Nota van zienswijzen en wijzigingen Bestemmingsplan “Hooge Berkt II”

Collegevoorstel: 21 maart 2023
Raadsbesluit: 20 april 2023

Wijzigingen in de verbeelding ten opzichte van het ontwerpbestemmingsplan
Uitsnede verbeelding ontwerpbestemmingsplan

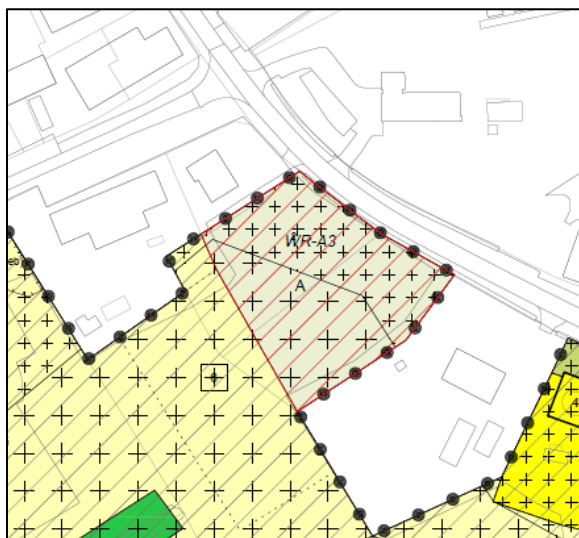
Bestemming 'Wonen' gewijzigd naar bestemming 'Agrarisch' met gebiedsaanduiding 'Wetgevingszone – wijzigingsgebied 2'
